Schnitt A-A

Bauvorhaben: Umbau eines Stallgebäudes
zu einem Wohnhaus in
Olkensberg

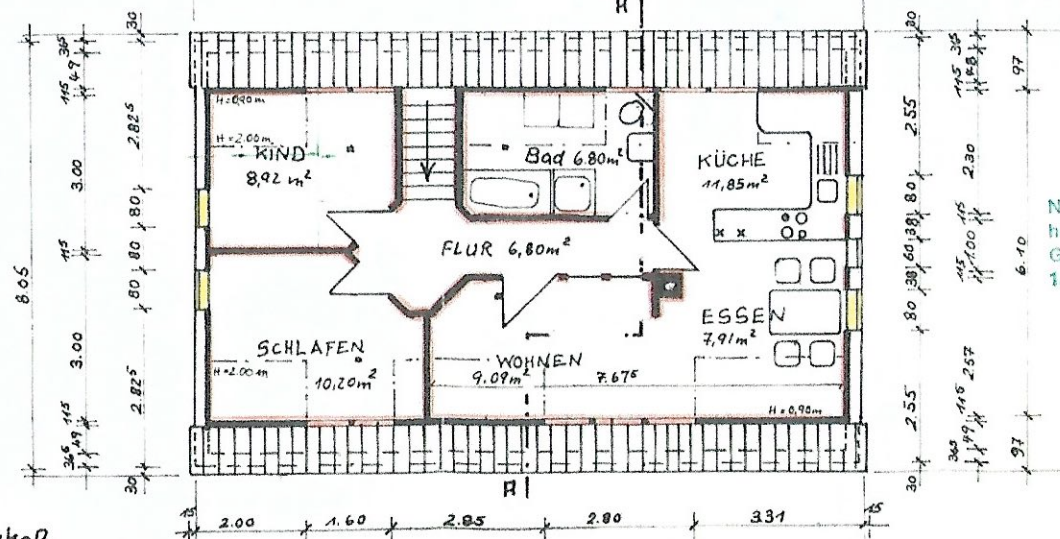
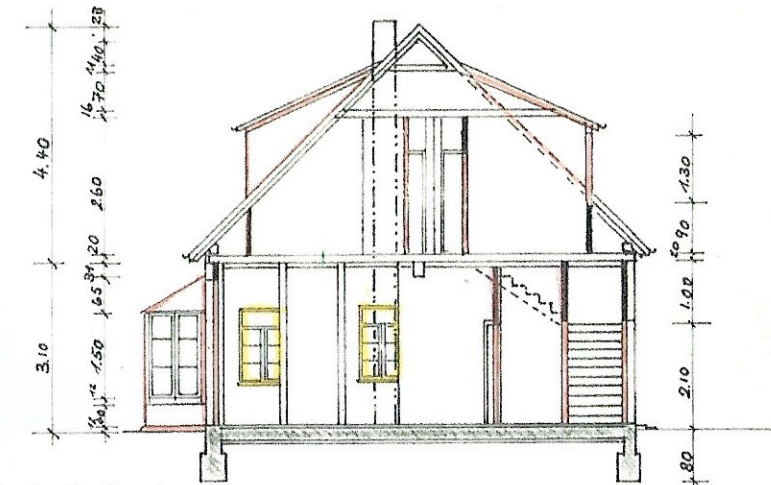
Bäder und WC's ohne Außenfenster
sind über Dach zu entlüften

Treppen: Steigung höchstens 20 cm
Auftritt mind. 23 cm

Notwendige Fenster in Aufenthaltsräumen:
Größe nach § 19 DV NBauO mind.
1/8 der Grundfläche.
